**SEA 52/23**  
**26-EIA-00052.0/2023**

El proyecto objeto de esta evaluación ambiental “Proyecto Modificado Nº 1” consiste en la modificación del proyecto de “Ampliación de la Línea 11 de Metro de Madrid. Tramo Plaza Elíptica-Conde de Casal”.

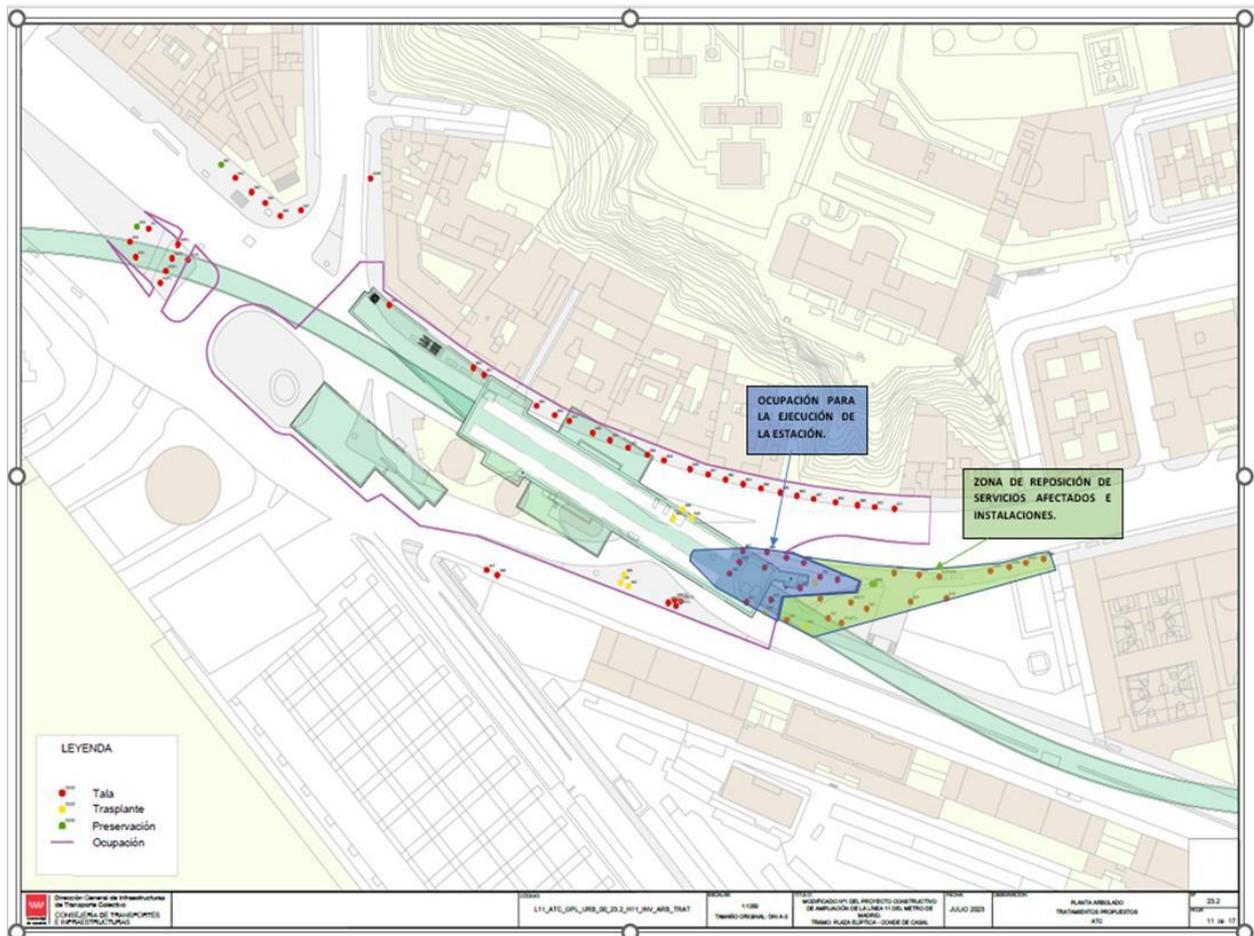
Los alegantes solicitan definir claramente cuál será la zona de ocupación por obras, que en documentación gráfica no coincide con el esquema de fases de ocupación definido, siendo la diferencia más evidente la zona de ocupación para las fases 3 y 7, aparentemente al aprovechar parte de los Jardines de Jimena Quirós para la ubicación de las instalaciones de obra y garantizar

medidas de conservación adecuadas para el arbolado urbano que queda fuera de la zona de ocupación por obras.

Figura 6. Secciones de auscultación previstas en el Proyecto Constructivo para la estación de Atocha.

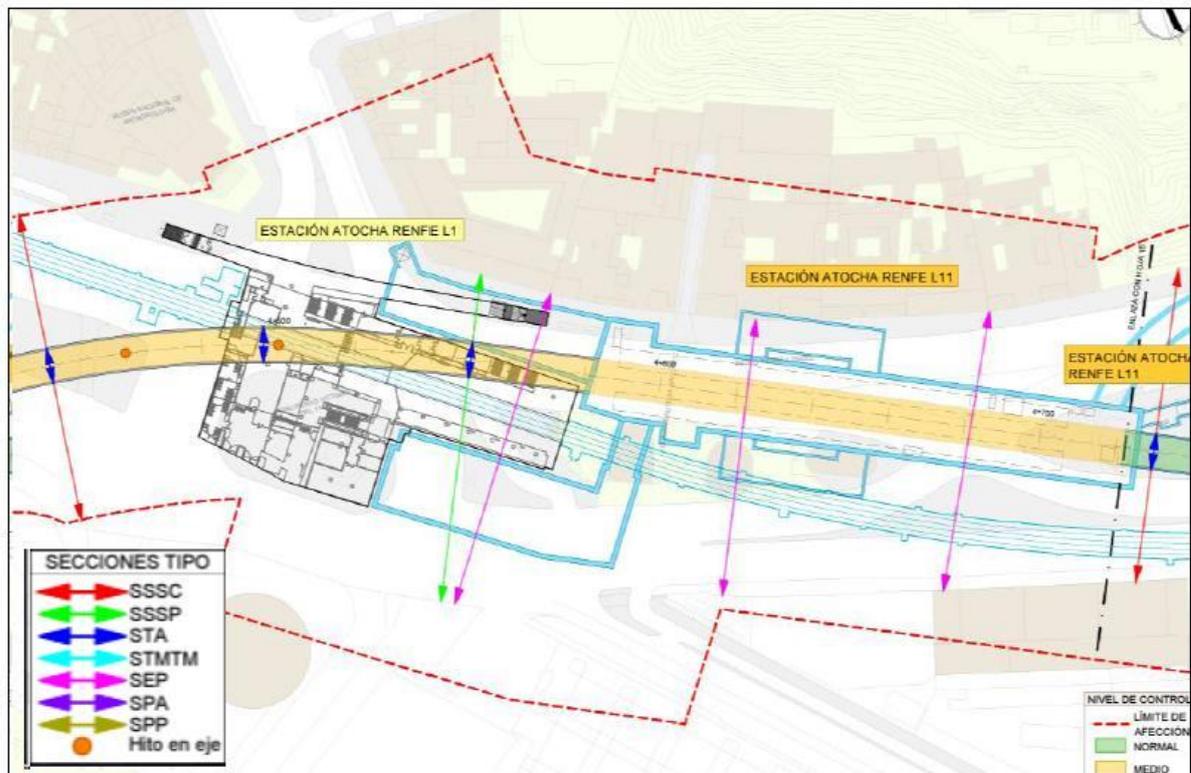
Para la auscultación en la zona de la futura Estación de Atocha se establecen una serie de secciones de control (ver fig. 6).

Para la Estación de Atocha se prevén tres (3) secciones tipo SEP, una (1) sección tipo SSSP y dos secciones tipo SSSC.
